# 改善箇所説明図① (1/2)

①車軸が5軸あるクレーン用台車のステアリング装置において、後軸ステアリングの操舵を制御する4連ソレノイドバルブ及び5軸ソレノイドバルブにおける防水対策が不十分であるため、雨水が浸入し錆びて腐食するものがある。そのため、そのままの状態で使用を続けると、当該バルブが作動しなくなり、複数ある後軸の一部のステアリングの操舵が固定され、最小回転半径が12mを超えるおそれがある。

①-1 : 4連ソレノイドバルブカバー

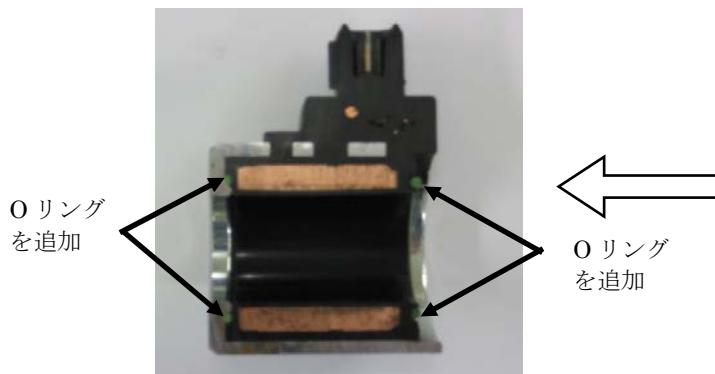
基準不適合箇所

- ①-1 : 5 軸の全車両、4連ソレノイドバルブカバー及び4連ソレノイドバルブを対策品に交換するとともに、5軸ソレノイドバルブカバー及び5軸ソレノイドバルブを対策品に交換する。
- ①-2 : 5 軸車両のうち5軸メンテナンス用穴カバー装着車については、当該カバーを対策品に交換する。

①-2 : 5 軸ソレノイドバルブメンテナンス用穴カバー

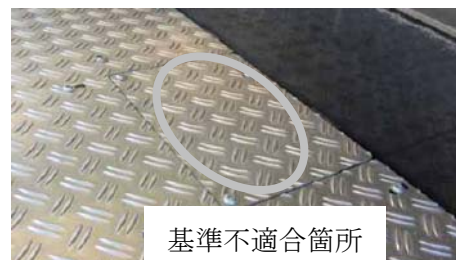
基準不適合箇所

カバー隙間より入る水が5軸ソレノイドバルブに垂れないようにゴム板にて水除け
